INSTITUTO NACIONAL DE VÍAS **PROCESO MISIONAL EJECUCIÓN DE PROYECTOS DE INFRAESTRUCTURA DE TRANSPORTE** **MANUAL DE INTERVENTORÍA OBRA PÚBLICA** **LISTA DE CHEQUEO INFORME MENSUAL DE INTERVENTORÍA**	CÓDIGO	MEPI-MN1-IN-15-FR-1
		VERSIÓN	1
		PÁGINA

Contrato de Obra No. MP-LP-005-2022 **Contratista:** CONSORCIO PAVIMENTO PIVIJAY

Contrato de Interventoría No. 976-2022 **Interventoría:** CONSORCIO INTERVENTORES VIALES

INFORME MENSUAL No. 4 **MES O PERIODO:** FEBRERO DEL 2023

Ilustración 1. Trazado Existente vs Trazado Propuesto K0+960 al K1+030 - Fuente Propia

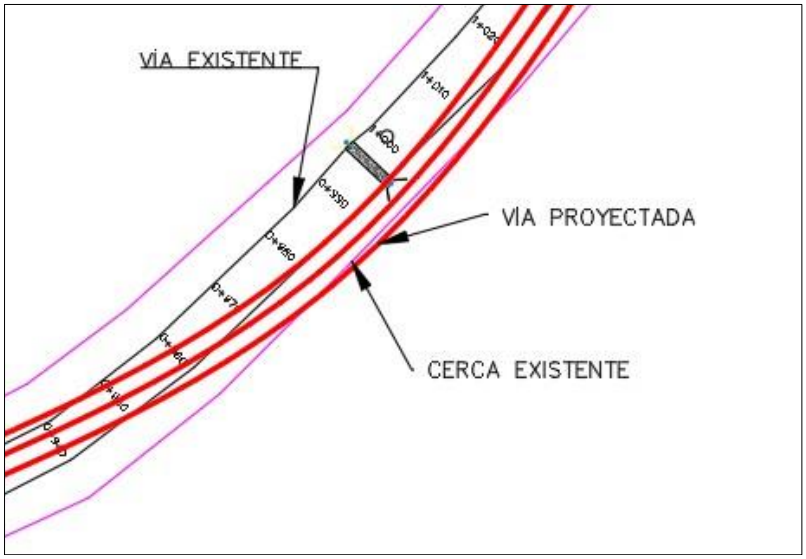
Como se observa en la ilustración No. 1, se puede evidenciar que de acuerdo con las coordenadas del eje enviadas por el contratista en su documento, en entre las abscisas K0+960 a K1+030 el eje proyectado se desplaza considerablemente del trazado existente, ubicándose en unos de los encoles de la obra hidráulica existente, lo cual conllevaría la intervención de predios y a la ampliación de la obra hidráulica existente, por lo cual se solicita realizar la revisión del diseño propuesto y ajustar el mismo de ser necesarios. Es importante aclarar que dentro del alcance del contrato no se contemplan recursos para la compra y/o adquisición de predios.

Se precisa que es responsabilidad del contratista realizar la revisión de las obras hidráulicas existentes, con el fin de determinar su posible remplazo y/o intervención de acuerdo con las condiciones de la misma, por lo que de ser necesario el reemplazo de la alcantarilla existente, en caso de estar deteriorada o reacondicionar el trazado de diseño en este sector.

Figura. Vía proyectada

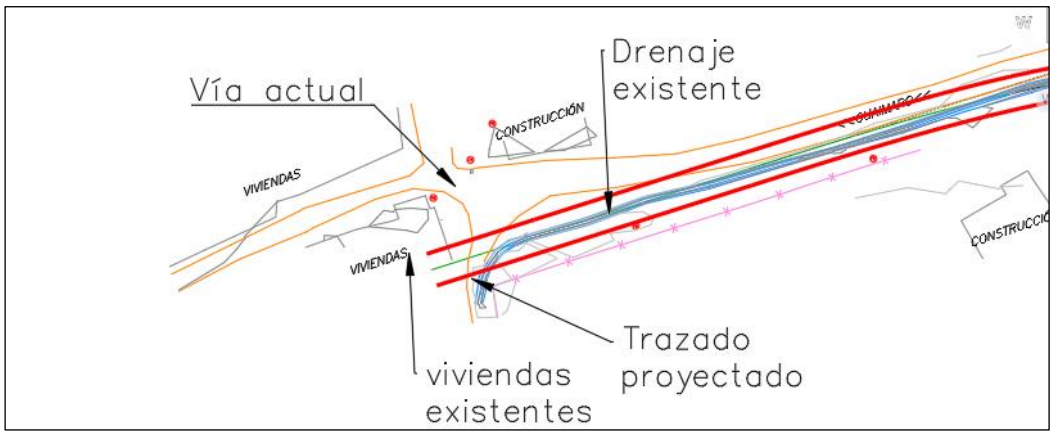
- A criterio de esta consultoría, la vía proyectada debe tener continuidad con la vía actualmente existente, en caso de continuarse la pavimentación por el casco urbano de Guaimaro en dirección al río.

Figura. Vía proyectada

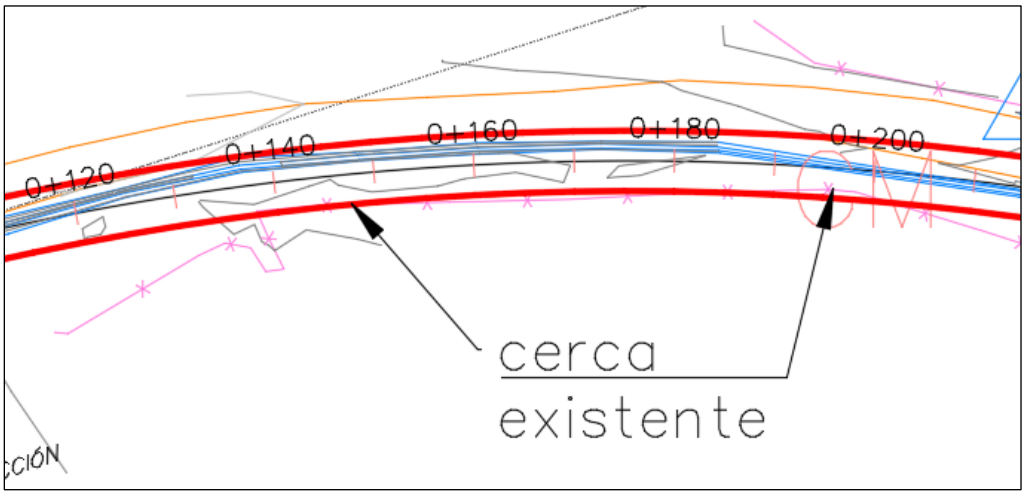
- Revisar la cercanía de los bordes de diseño respecto a la cerca existente, ya que podría afectarla, y en el contrato no se tiene en cuenta la adquisición de predios. Se recomienda ajustar esta parte del trazado para evitar esta situación.

Imagen 5-10 Estructura propuesta

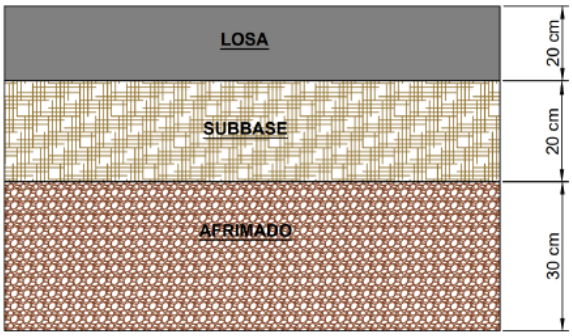
Por lo que para poder calcular el módulo de reacción compuesto de la subrasante se debe:

1. Calcular por Ivanov el CBR final de la subrasante para un espesor de mejoramiento con afirmado de 30 cm de cuerdo a la imagen 5-10.

2. Pasar el dato de CBR obtenido a unidades de (k)
3. Ingresar a la Tabla 5-3 para hallar finalmente el k compuesto de la subrasante de apoyo de la losa, sea que la cada de losa se apoye sobre subbase granular o sobre suelo cemento.

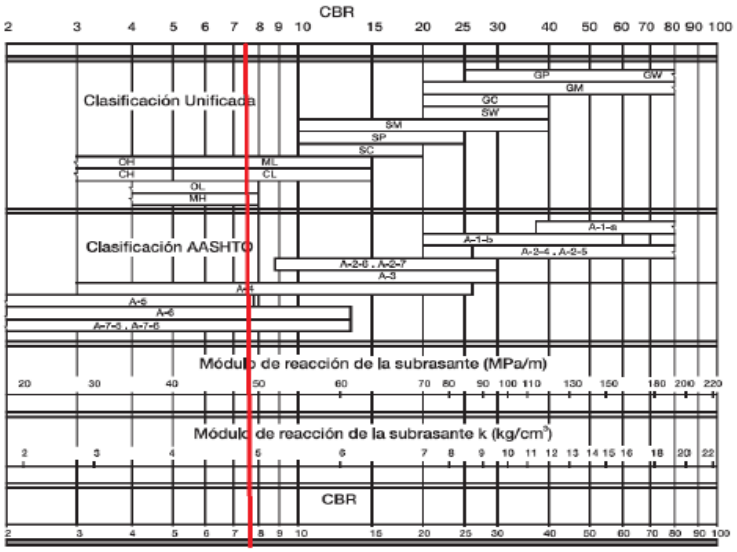
Comentario: Se comparte que el CBR de diseño final que servirá como soporte a la estructura de pavimento rígido sea 5.20%, dejando la claridad que en toda la longitud del proyecto se instalaran 15cm de afirmado.

"…Cálculo del espesor de la placa de Pavimento por el método del PCA…"

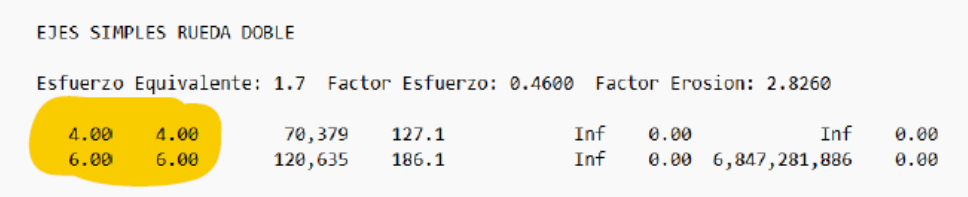
Comentario: Se debe ajustar el valor de k combinado, por otra parte, se encuentra un error de digitación en las repeticiones esperadas de los ejes simples ruedas dobles, no son 4 y 6 toneladas, son 6 y 10 toneladas.

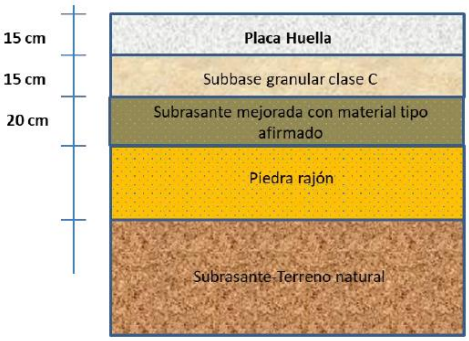
Comentario: Las condiciones de diseño de la placa huella están conforme lo establecido en la Guía de diseño de Pavimentos con Placa-huella de INVIAS, sin embargo se debe presentar los cálculos de los CBR y módulos equivalentes de la subrasante tanto en la alternativa 1 como en la 2 donde se verifique que el CBR de diseño es mayor al 3%.

Imagen 5-11 Estructura propuesta sector 1. Fuente, Autor

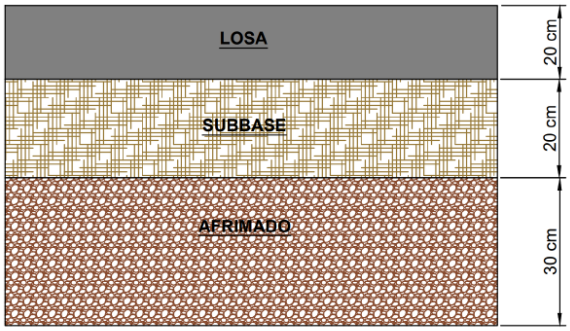
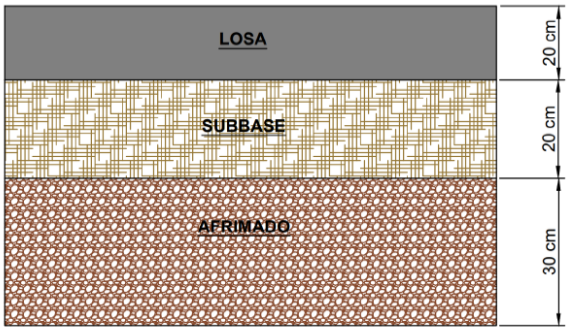
Comentario: En el numeral 5.6 se mostro un mejoramiento de subrasante con 30 cm de afirmado, no se hace cálculos con subbase, nuevamente se solicita claridad en la información entregada esta no es coherente, pues de acuerdo a lo detallado en el Numeral 5.12 “Verificación de la metodología AASHTO”, la capa de subbase hace parte del soporte de la losa de concreto.

Referente a la imagen 5-1, como ya se había mencionado en el comunicado AERO-VIARGARRAPATAPLACITA-003-2023, El tramo 1 **NO CUENTA con CBR inferiores al 3%** por lo que no aplica un mejoramiento de subrasante con afirmado en este tramo, a excepción de fallos puntuales que sea necesario subsanar previa autorización de la interventoría.

Figura 5-3 Estructura pavimento rígido – Metodología AASHTO, CBR 7.8%

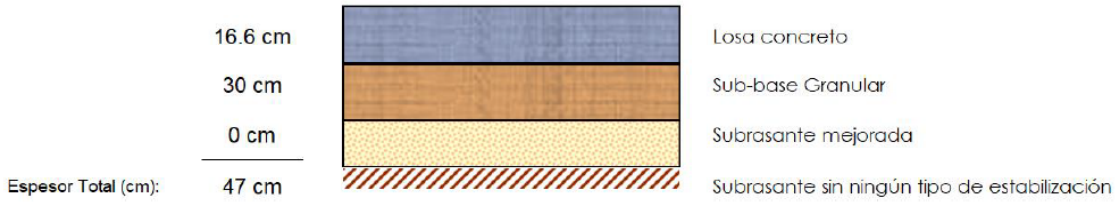
Comentario: Se debe ajustar el tránsito de diseño y los parámetros mencionados en el numeral 5.8.1

Figura 5-4 Estructura pavimento rígido para la vía – Metodología invias, CBR 7.8%

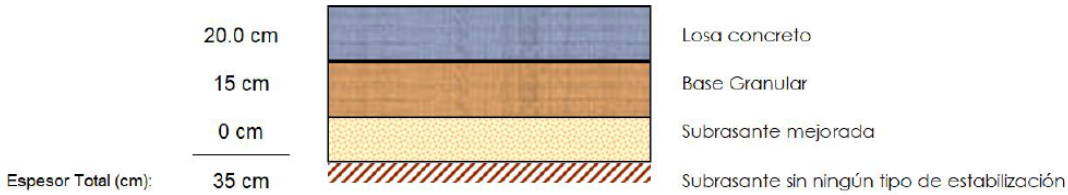
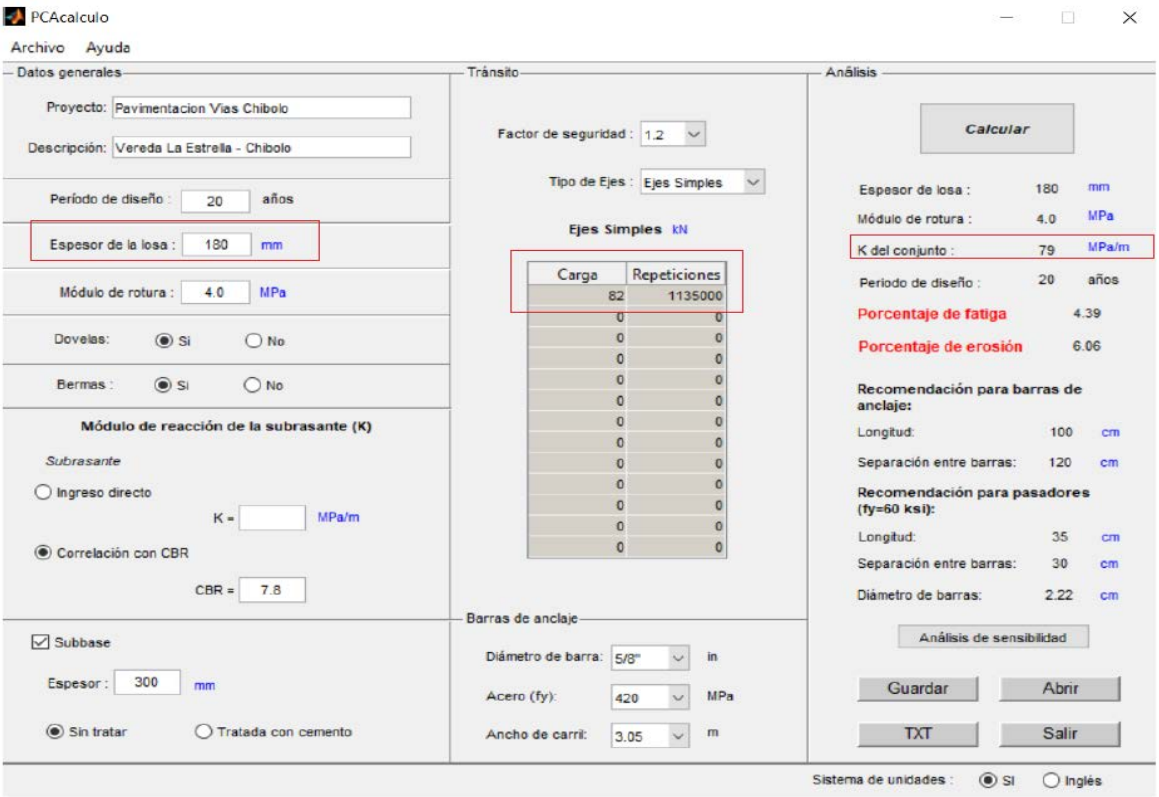
No se presentan la validación de los consumos por fatiga y erosión de la estructura propuesta.

Comentario: Se debe ajustar el tránsito de diseño.

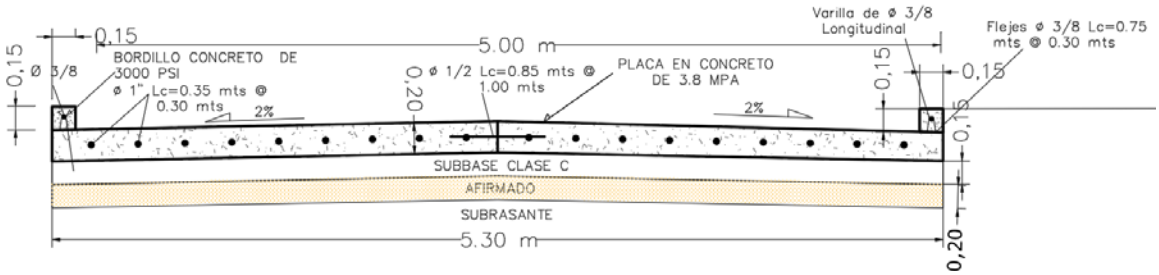
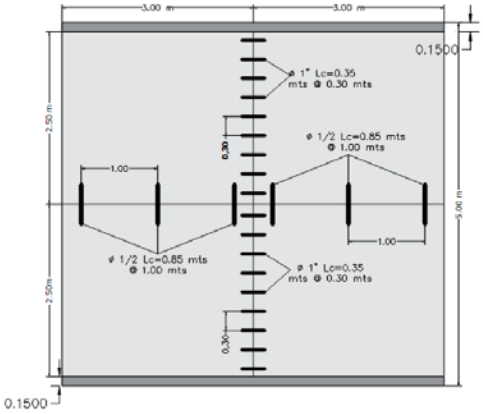
Comentario: Se comparte la relación esbeltez adoptada de 1.2.

Se comparte el refuerzo de las juntas transversales con pasadores de acero liso de ϕ1'' con una longitud de 350 mm, con la mitad engrasada y una separación de 300 mm centro a centro

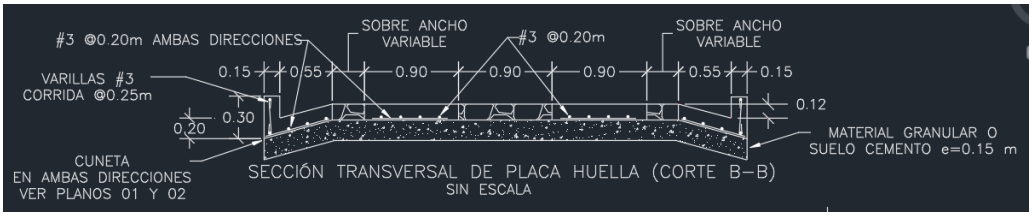
Se solicita sea corregido el espaciamiento de las barras de anclaje, ya que de acuerdo al Plano 120 "Detalle de juntas de pavimento rígido" de la Cartilla Obras Menores de Drenajes y Estructura Viales Programa Colombia Rural la separación es de 1.20 m y no 1.00 m, además de los bordes de junta mínimo 0.50 m, recomendación dada también en el Manual de Diseño de Pavimentos de Concreto del INVIAS para Vías de con bajos, medios y altos volúmenes de tránsito.
Por otra parte, se solicita sea corregido la información entregada en los planos con extensión dwg, ya que presenta las secciones de una placa huella plano 125 de la Cartilla Obras Menores de Drenajes y Estructura Viales Programa Colombia Rural.

Imagen 5-10 Estructura propuesta alternativa 1

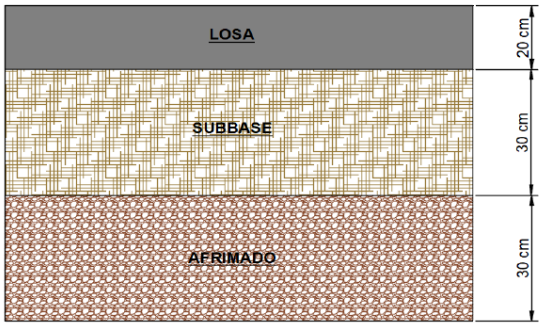
Por otra parte, de acuerdo a la Imagen 5-10 y la Imagen 5-11, se contempla un mejoramiento para los dos tramos con afirmado, por lo que se solita se de claridad a la información.
